3. Preis

Dipl.-Ing. Joachim Thiel, Nürnberg
Dipl.-Ing. Bernard Lorenz, Nürnberg
Dr. Ing. Jürgen Rauch, München

Preisgerichtsbeurteilung:

Ebene 0

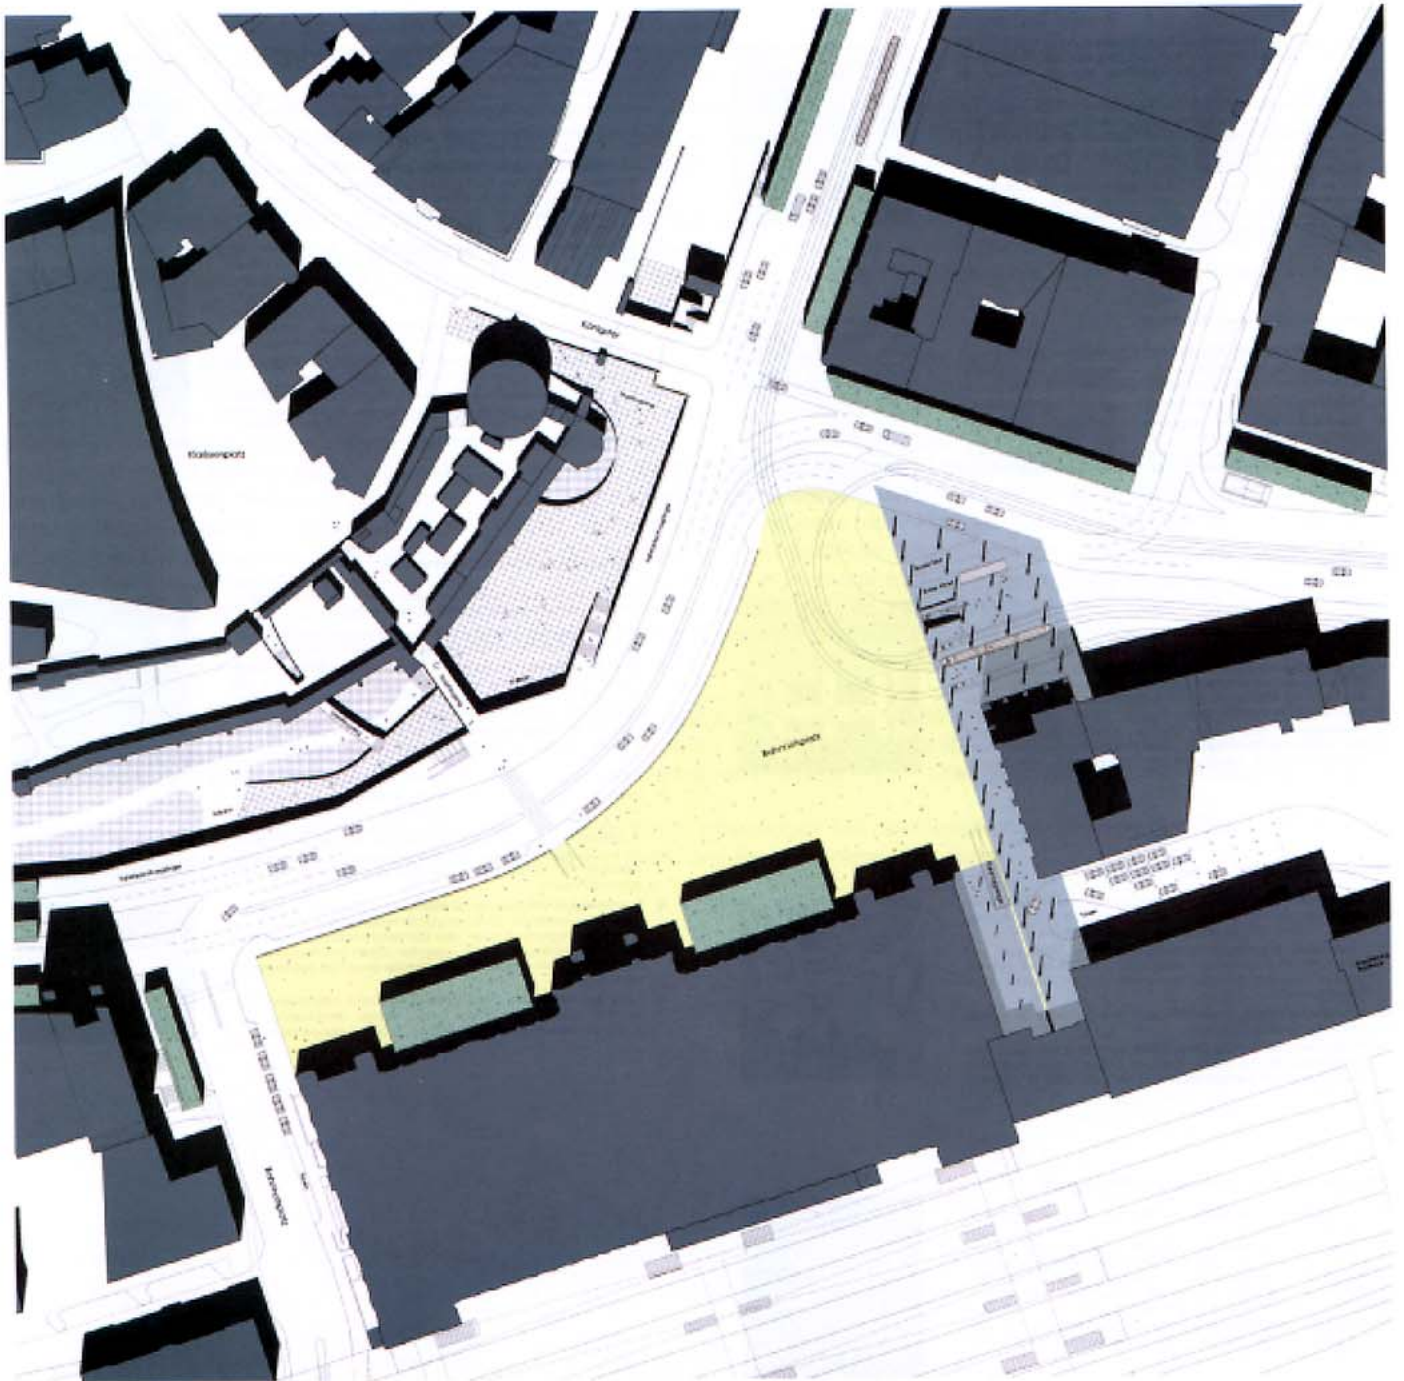
Der städtebauliche Ansatz ermöglicht eine großzügige Ausformung des Bahnhofsvorplatzes frei von Verkehr und Stadtmöbel, der einen Stadtraum zwischen dem repräsentativen Bahnhofsgebäude und der Stadtmauer ermöglicht.

Dies wird erreicht durch die konzentrierte Anordnung aller vorplatzabhängigen Verkehrsfunktionen im nord-westlichen Bereich. Dabei nutzt der Verfasser Bereiche, die nicht zum Wettbewerbsgelände gehören für die Taxivorfahrt und Wartepositionen, die allein vom Allersbergertunnel an- und abgefahren werden könnten. So ist für den Gast der Taxistand schwer zu finden.

Die Verlegung der Bahnhofstraße Richtung Stadtgraben ist Voraussetzung für das städtebauliche Konzept, dies stellt jedoch im Bereich der Verkehrsplanung erhebliche Probleme dar, die Konsequenzen auch weit außerhalb des Wettbewerbsgeländes haben müssen. Ganz außer Acht gelassen wurde die Ver- und Entsorgung des Hauptbahnhofs, die mit einer erheblichen Frequenz von schweren Lastzügen bis zu Kleinfahrzeugen sicherzustellen ist.

Das große Dach über den Straßenbahn- und Bushaltestellen schließt den Stadtraum nach Westen wohltuend und führt den Fußgänger zur Innenstadt. Allerdings ist der Übergang im Norden nicht zu Ende gedacht. Die Großzügigkeit des Bahnhofsvorplatzes kann nach Prüfung des vorgeschlagenen Verkehrskonzeptes in dieser Form nicht gehalten werden, da dieses in der Führung der Straßenbahnlinien mit den Kreuzungspunkten zum Straßenverkehr und der Trennung der Gleiskörper in der Bahnhofstraße im Westen nicht funktioniert. Die Funktion für die Nightliner ist so nicht gegeben, dennoch wird vom Preisgericht anerkannt, dass der Verfasser nach einem vollständig neuen Lösungsansatz gesucht hat, auch wenn dieser das Preisgericht nicht in Allem überzeugt. Eine besondere Qualität, die allerdings kontrovers vom Preisgericht diskutiert wurde, wird im Vorschlag zum Untergeschoss gesehen. Hier schlägt der Verfasser, wenn auch mit erheblichem Kostenaufwand einen nach Norden zur Stadtmauer vollständig offenen Platz vor, der sich in das Untergeschoss schiebt. Hierdurch erfüllt diese problematische Ebene hervorragend die geforderten Verbindungselemente zur Innenstadt. Die Treppenanlagen sind weit unterdimensioniert. Nicht umzusetzen zu den Haltestellen ist das Öffnen der U-Bahnstation für die U 2 und U 3, da dies zu unrealistischen Konstruktionsaufwendungen führt.

Das vorgeschlagene Anheben des Platzes vor dem Bahnhofsgebäude trennt die Vorfahrt für "kiss and ride" vom Platz, sie lässt die gesamte Sockelzone verschwinden und führt dadurch zu einer zu prüfenden Veränderung der Fassadenproportion, die dem Gesamterscheinungsbild insbesondere im Hinblick auf das Verhältnis Erdgeschoß - 1. Obergeschoß abträglich erscheint.

Die Bepflanzung ist zu nahe an der Fassade und verdeckt einen erheblichen Teil der Gestaltungselemente des Gebäudes. Gleiches gilt für die denkmalgeschützten Gebäude Grand Hotel und Bavarian-American-Hotel.
